改善箇所説明図

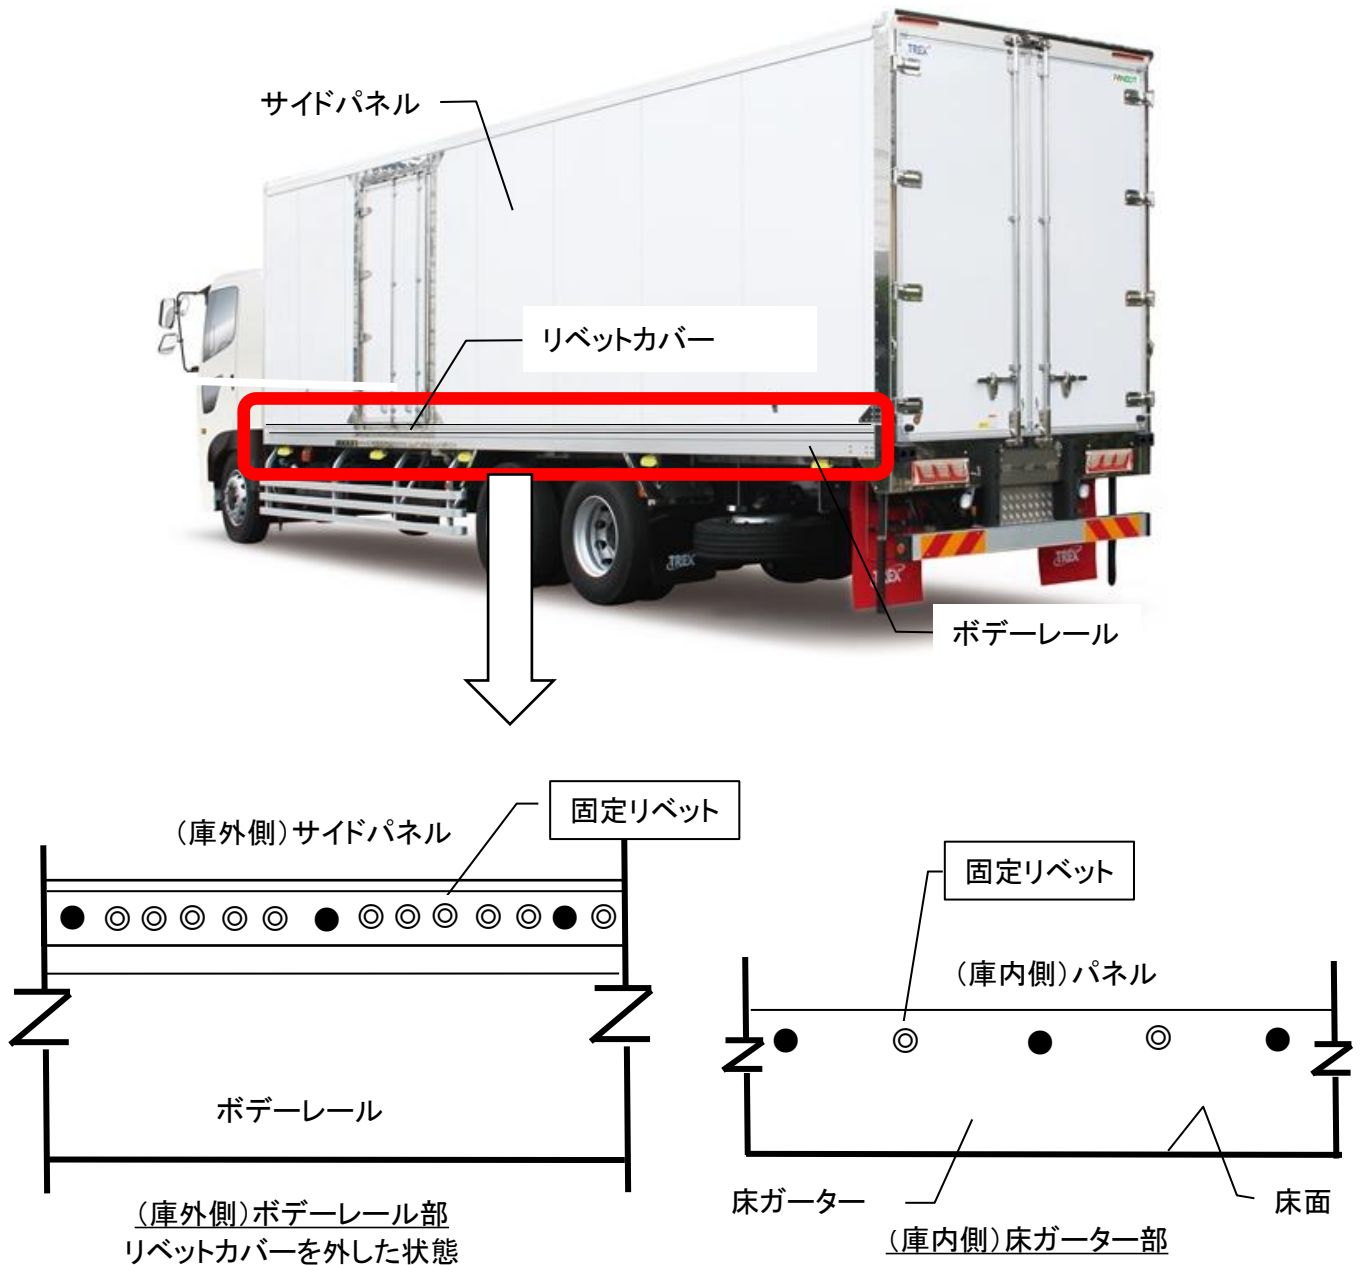
バン型冷蔵冷凍トラックにおいて、ボデーレールとサイドパネルの接合部の施工管理が不適切なため、当該接合部の強度が不足しているものがある。そのため、走行時の負荷により接合部に亀裂が生じ、ボデーレールが剥がれ、最悪の場合、破断してタイヤに接触し、走行できなくなるおそれがある。

全車両、ボデーレールとサイドパネル接合部及び庫内床ガーター部の固定リベットを追加並びに再取り付けを行う。
